設楽ダム予定地周辺の断層・破碎帯をめぐって

(Ⅱ) 東西走向の縦ずれ断層

市 野 和 夫

図－1a N80E56N断層の推定延長線（破線）と地形（上）

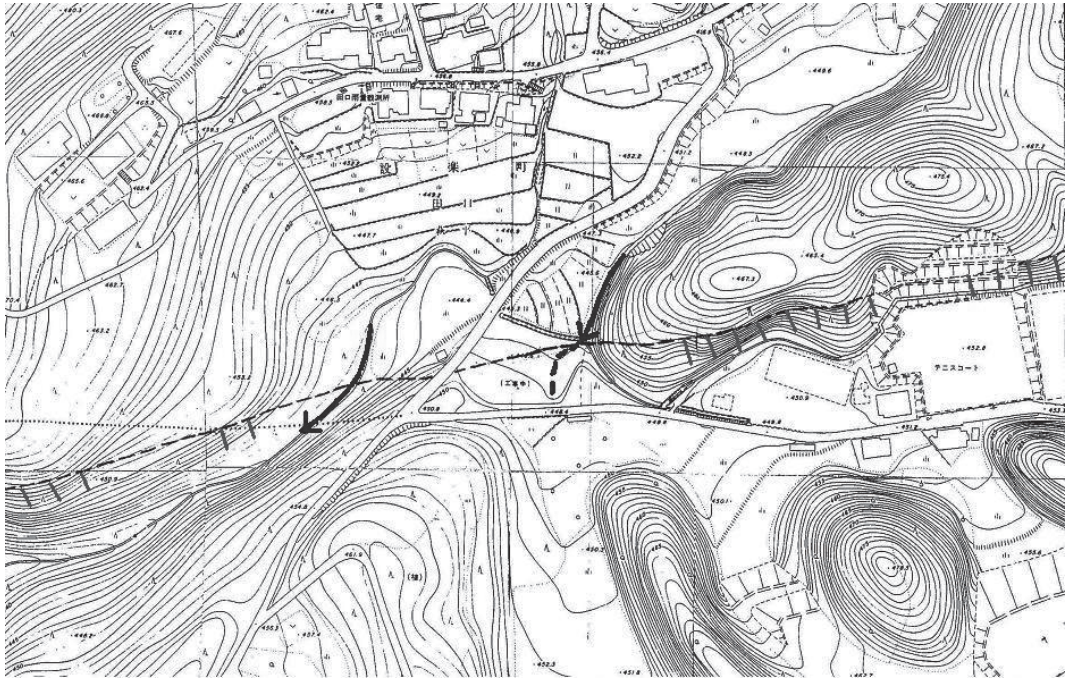
推定延長線上に小沢の屈曲、直線的な急崖、鞍部と尾根の屈曲など、特徴的な断層地形が見られる。一部に撓曲崖を思わせる微弱な地形の膨らみも見られる。地形の特徴を総合すると、右ずれ成分を含む縦ずれの（逆）断層で、活断層の疑いが濃いと思われる。

○印は確認された露頭位置。断層が小沢を横切る位置と流路の変曲点がほぼ一致する。また、直線状に延びる急崖地形が読み取れる。1000分の1地質図（平成5年度地質総合検討業務報告書 付図－2、建設省中部地方建設局設楽ダム調査事務所）部分に加筆。

図-1b N80E56N断層の推定延長線(破線)と地形(中)

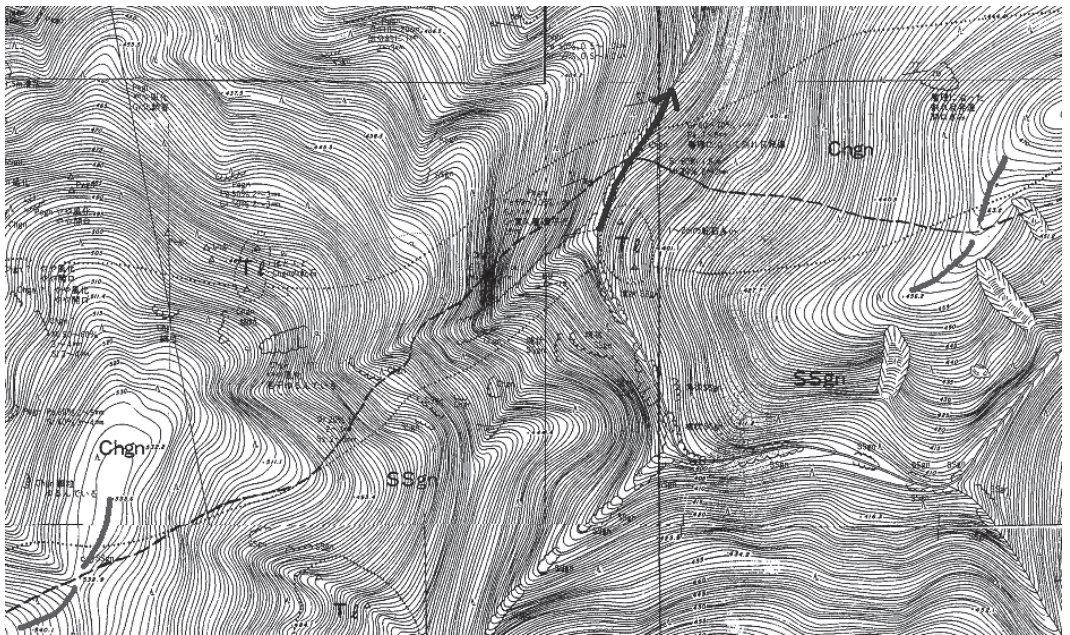
小河川の変曲部で横断。1000分の一地質図(同上)部分に加筆。

図-2 ダムサイト左岸の上下流（東西）方向に連なる二筋の高透水ゾーン、平成21年度設楽ダム地質総合解析業務報告書、図-9.1.4 Y-0ルジオンマップ（部分）

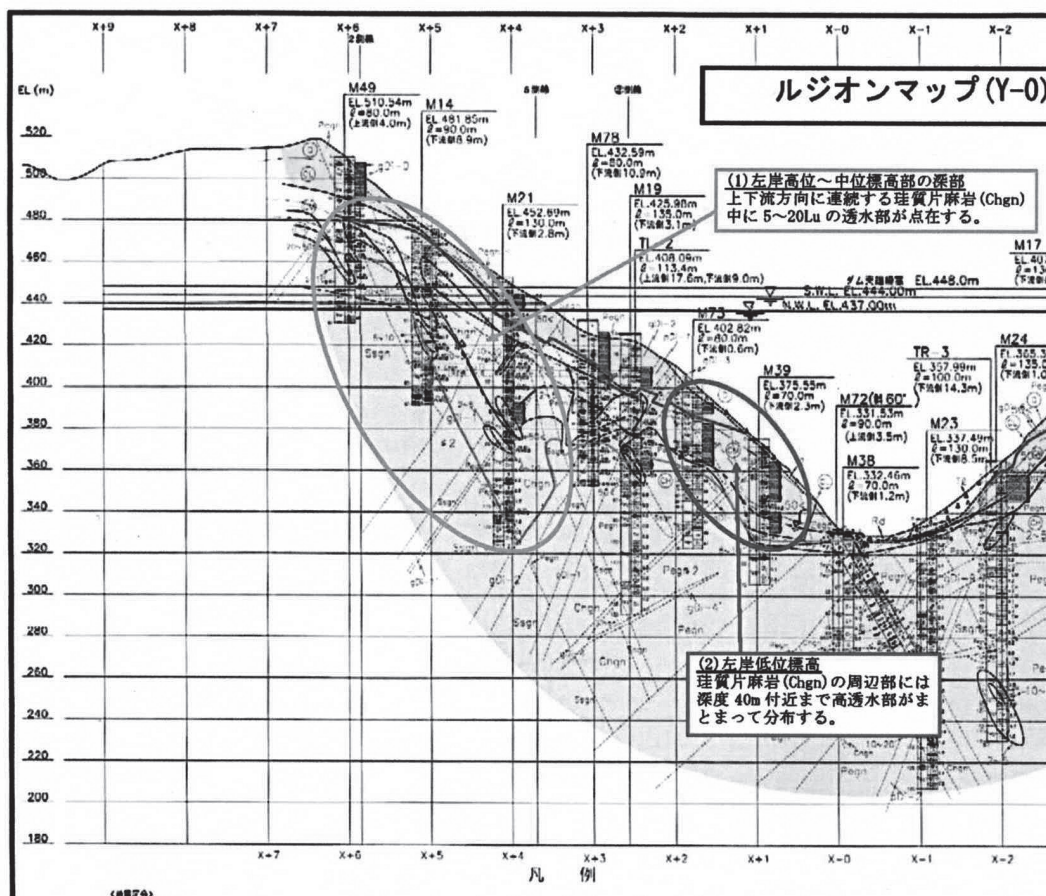
ていることを示している。報告書のダムサイト左岸の地質透水性の断面図⁽⁶⁾を図-2に示しておく。高標高部の高透水部と並行して深部まで酸化層が発達していることは注目される。今回発見された東西走向の断層は、高標高部の高透水ゾーンの走向・傾斜とほぼ一致しており、断層運動によって深部まで亀裂が発達して透水性が高まり、地表水の浸透により深部まで酸化が進んでいるものと判断される。同報告書では、高透水部と珩質片麻岩の分布との関連に触れているが、断層との関係についての考察はなされていない。

ことが明らかにされているが、このゆるみの原因については触れられていない。高標高部の場合と同様に、断層運動の影響がもっとも考えやすいことから、高角度の東西走向の断層の記載がないか調べてみた。国の報告書にはダムサイトの左岸に東西走向の断層は示されていないが、電源開発(株)が1963年に作成した「豊川水系寒狭川設楽ダム計画地点一次報告」⁽⁷⁾の中に、対応する断層が描かれていることが分かった。同報告の地質平面、および地質断面(図-3 a, b)に描かれているFⅡ断層は、ダムサイト左岸の標高430~440m付近の地表をほぼ東西に走り、約60度北傾斜とされている。左岸低標高部の高透水ゾーンについても、この東西走向の断層のずれによって深部から生じた亀裂がゆるみの主要な原因と考えるのが合理的であろう。

図-4 設楽ダムサイト計画地点左岸 (Y-0) 断面における断層

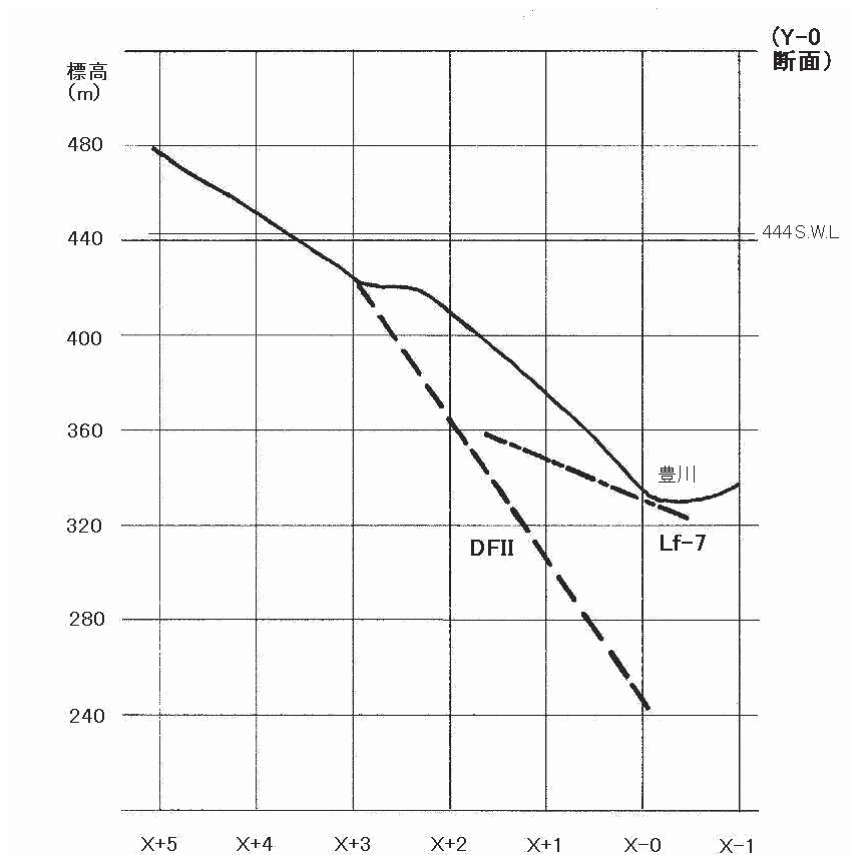
平成21年度報告書には、電源開発の調査報告は反映されておらず、当然ながら、図-4に示したDFII断層は考慮されていない。そのため、この報告書の記述では「組み合わせる弱層はない」とあるが、実際には、高角度断層DFII(電源開発のFII)がこのLf-7の南側直近を通っている。Lf-7はDFIIの枝断層であるとも考えられる。主・枝の直接の関係にはないとしても、亀裂の発達したゆるみゾーン内において近接する弱線どうしであるの

で、両者が合わさって岩盤のずれや崩壊をひき起こす可能性は否定できないだろう。
